## 改善箇所説明図

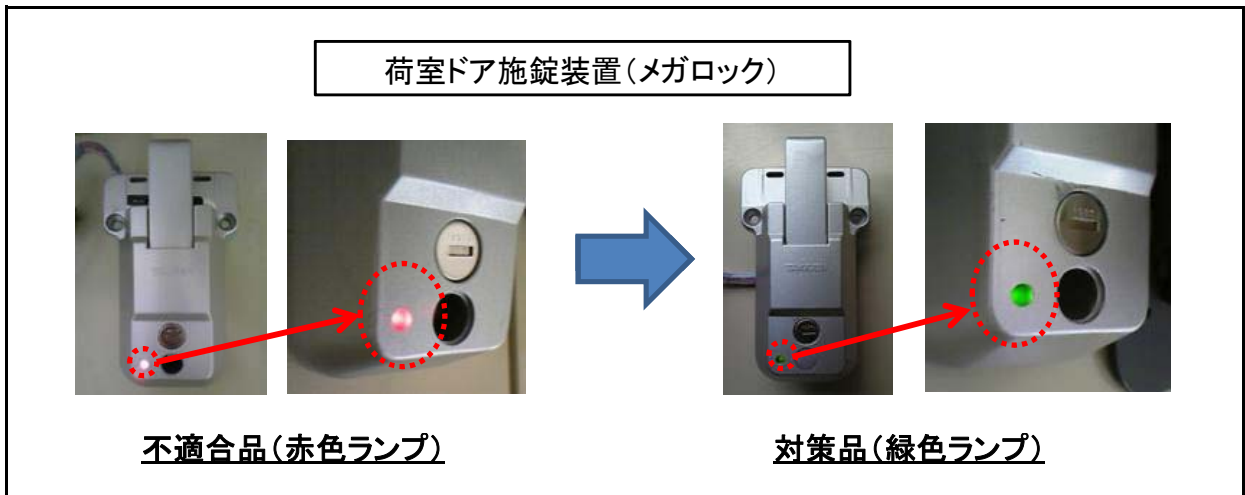
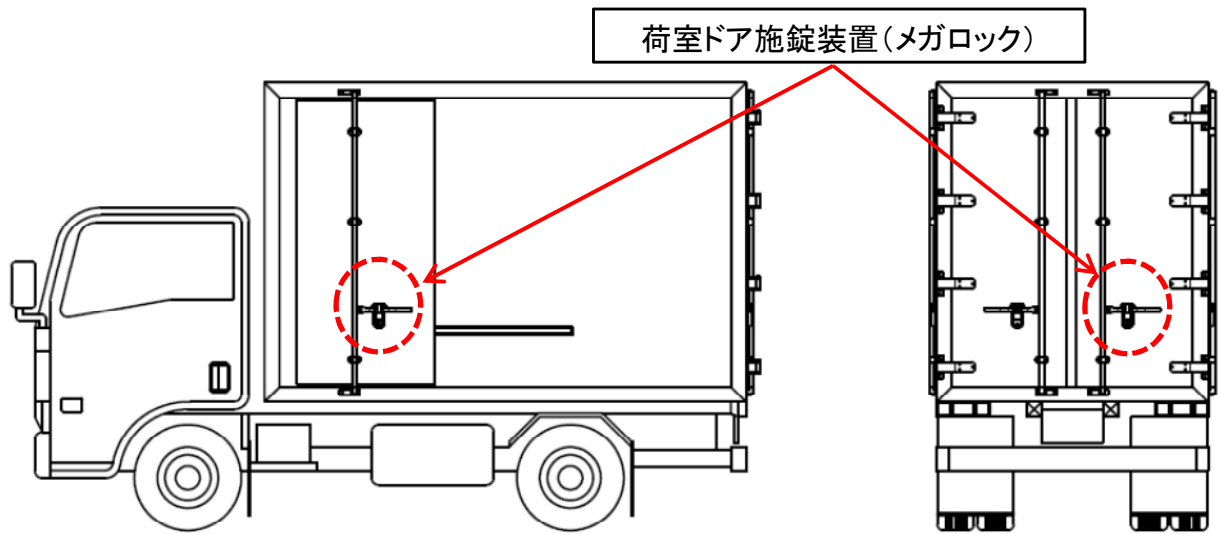
荷室ドア施錠装置の施錠確認ランプの灯色が不適切なため、リモコンキーにて施錠装置を開錠した場合、当該赤色ランプが点灯した状態で走行することが可能であることから、道路運送車両の保安基準第42条で定めるその他の灯火等の制限に抵触する。

施錠確認ランプの灯色を緑色にした対策品に交換する。
